SERVICE BULLETIN

SB N°: 740-25-016

TITLE: Contrôle des sangles RSE tandem
Check of drogue bridle for tandem

Subject: Contrôle des cotes des sangles RSE Tandem
Drog Bridle dimension check

Verification on drogue bridle « not assembled on drogue »

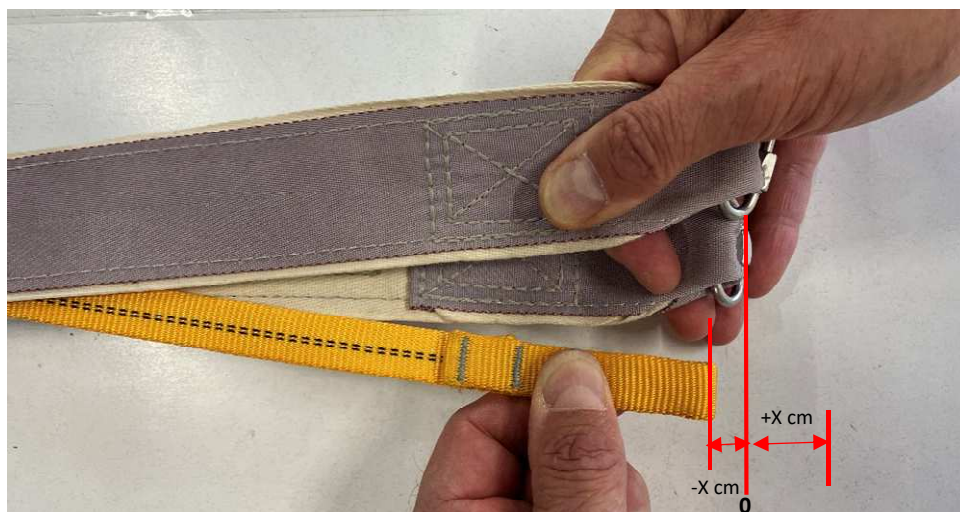
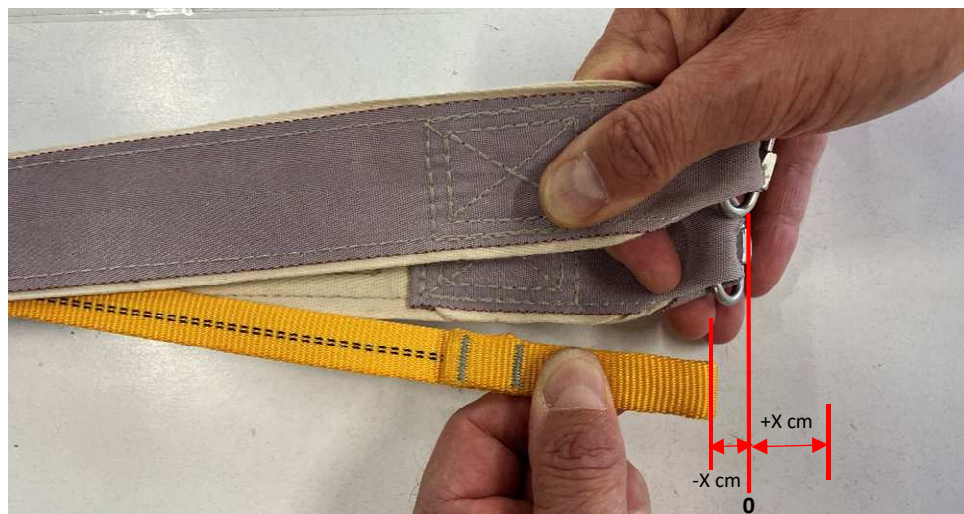
Accrocher l'extrémité de la drisse interne jaune (coté gros anneau) à un point fixe et tirer sur la sangle externe grise de façon à la mettre en position « RSE déflaté ».

Tirer manuellement simultanément sur les deux sangles (interne et externe) en appliquant sur chacune une tension équivalente comprise entre 5 et 10 kg.

L'extrémité de la sangle externe (grise) est le point de référence (0).

Repérer la différence de longueur entre la sangle externe (grise) et la drisse interne (jaune) conformément au repère de la photo ci-dessous :

Attach the end of the yellow internal halyard (large ring side) to a fixed point and pull on the external grey strap so as to put it in the "drogue deflated" position.

Manually pull simultaneously on the two straps (internal and external) by applying an equivalent tension of between 5 and 10 kg to each.

The end of the external strap (grey) is the reference point (0).

Identify the difference in length between the external strap (grey) and the internal halyard (yellow) according to the marks in the photo below:

- Jusqu'à ± 4 cm de différence, la drisse peut être utilisée en l'état.
- Entre -4cm et -8cm de différence (drisse jaune trop courte), installer une « ENTRETOISE 140 POUR SANGLE RSE » P/N : PRD-10844014
- Entre -8cm et -12cm de différence (drisse jaune trop courte), installer une « ENTRETOISE 180 POUR SANGLE RSE » P/N : PRD-10844018
- Si l'écart est supérieur à -12cm renvoyer la sangle RSE chez Safran Electronics & Defense

- Up to ± 4 cm difference, the drogue bridle can be used as is
- Between -4cm and -8cm difference (yellow halyard too short), install a "140 EXTENDER STRAP FOR DROGUE BRIDLE" P/N: PRD-10844014
- Between -8cm and -12cm difference (yellow halyard too short), install a "180 EXTENDER STRAP FOR DROGUE BRIDLE" P/N: PRD-10844018
- If the difference is more than -12cm, return the drogue bridle to Safran Electronics & Defense

Verification on drogue bridle fitted on drogue

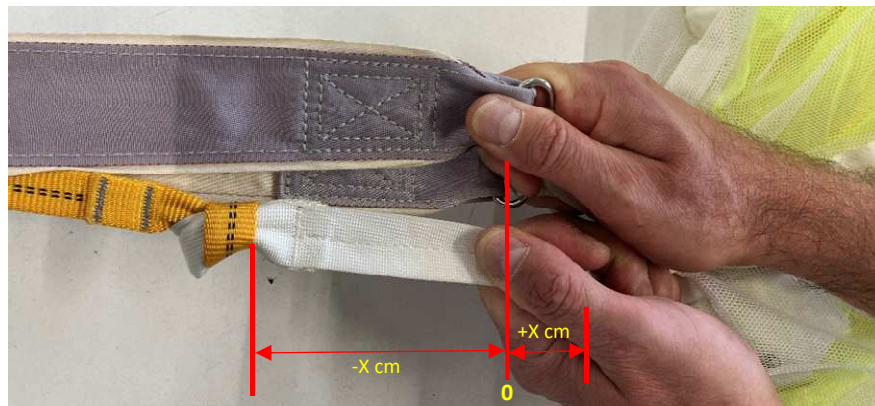
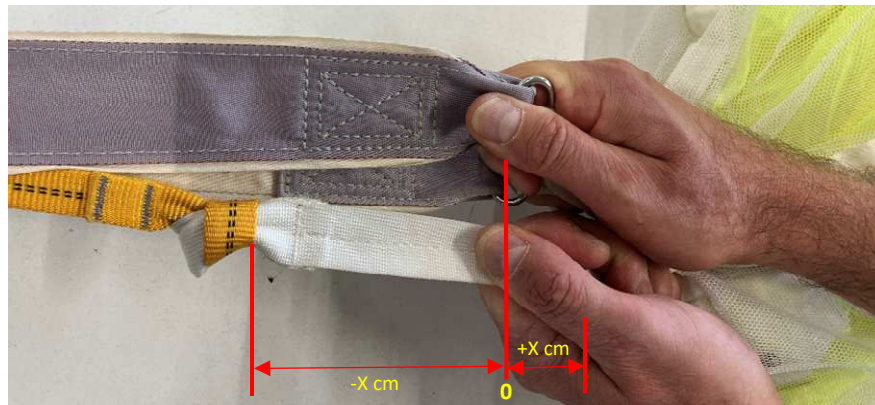
La vérification se fait avec la sangle RSE libérée de son pied de RSE, et en position RSE déflaté. (voir § 3.C.1 pour l'installation)

Maintenez fixe l'extrémité de la drisse interne jaune (coté gros anneau) en prenant garde de ne pas abimer les matériels auxquels la sangle est attachée.

Tirer manuellement simultanément sur les deux sangles en appliquant sur chacune une tension équivalente comprise entre 5 et 10 kg.

Prendre la mesure en utilisant les repères de la photo ci-dessous :

Le point de référence (0) est l'extrémité de la sangle externe (grise)

The check is done with the drogue bridle released from the container's small riser, and in the "drogue deflated" position (see § 3.C.1 for installation).

Keep the end of the yellow internal halyard fixed (large ring side) taking care not to damage the equipment to which the strap is attached.

Manually pull on both straps simultaneously, applying an equivalent tension of between 5 and 10 kg to each.

Take the measurement using the marks in the photo below:

The reference point (0) is the end of the external strap (grey)

- Entre -6cm et +2cm de différence, la drisse peut être utilisée en l'état.
- Entre -6cm et -10cm de différence (drisse jaune trop courte), installer une « ENTRETOISE 140 POUR SANGLE RSE » P/N : PRD-10844014
- Entre -10cm et -14cm de différence (drisse jaune trop courte), installer une « ENTRETOISE 180 POUR SANGLE RSE » P/N : PRD-10844018
- Si l'écart est supérieur à -14cm renvoyer la sangle RSE chez Safran Electronics & Defense

- Between -6cm and +2cm difference, the drogue bridle can be used as is
- Between -6cm and -10cm difference (yellow halyard too short), install a "140 EXTENDER STRAP FOR DROGUE BRIDLE" P/N: PRD-10844014
- Between -10cm and -14cm difference (yellow halyard too short), install a "180 EXTENDER STRAP FOR DROGUE BRIDLE" P/N: PRD-10844018
- If the difference is more than -14cm, return the drogue bridle to Safran Electronics & Defense
